## Service Bulletin

<b>Betrifft:</b>	Schalter Ein/ Aus nicht mehr lieferbar, Ersatz für Netzschalter, Pos-6210; 481227618252 => 481941029004	
<b>Modelle:</b>	siehe unten	<a href="#">+ Schriftgröße</a>   <a href="#">- Schriftgröße</a>

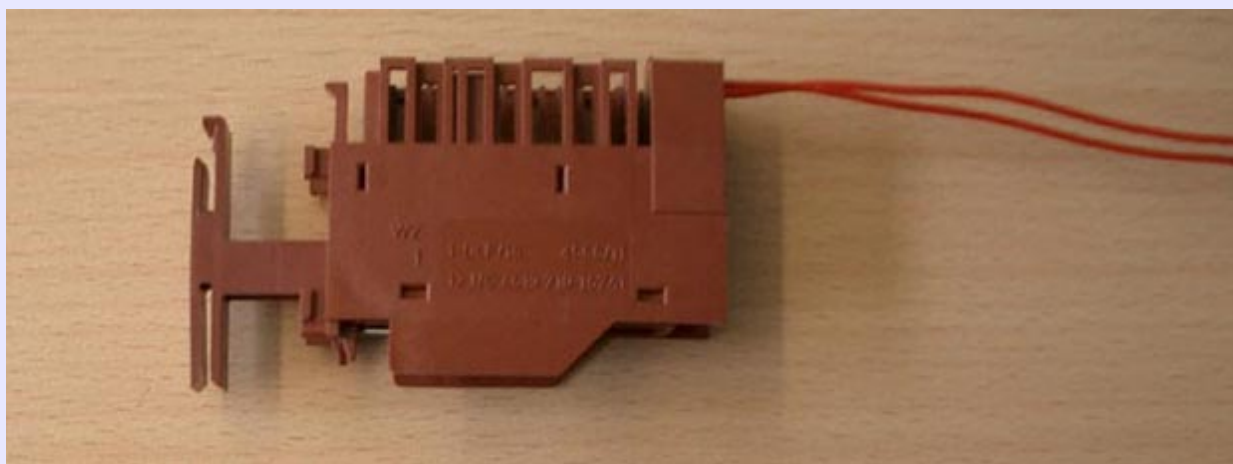
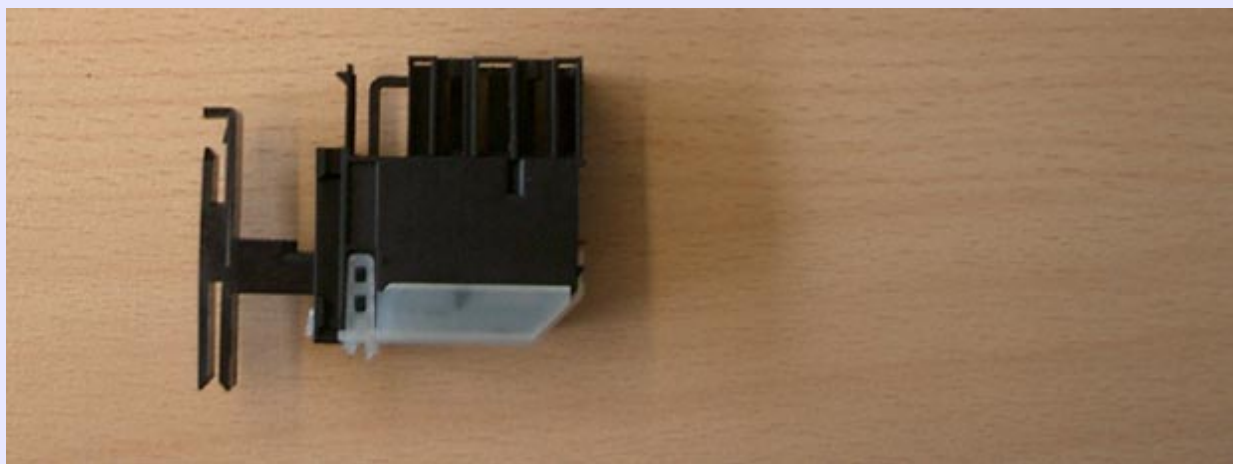
Der Schalter "Ein / Aus" [Pos-6210] für unten aufgeführte Waschgeräte ist nicht mehr lieferbar.  
Im Reparaturfall kann hierfür der Schalter 481941029004 verwendet werden.  
Bitte beachten Sie hierfür folgende Punkte:

- am Original Schalter ist ein Stecker Rast 2.5 montiert, das Kabel ist am Timer OC4.1- OC4.2 angeschlossen
- dieser Steckpunkt ist am neuen Schalter nicht mehr vorhanden!
- verbinden Sie beide Kabel , stellen Sie also eine dauerhafte Verbindung am Anschluss OC4.1- OC4.2 her.
- Befestigen Sie das Kabel, so dass es gegen Kurzschluss gesichert ist.
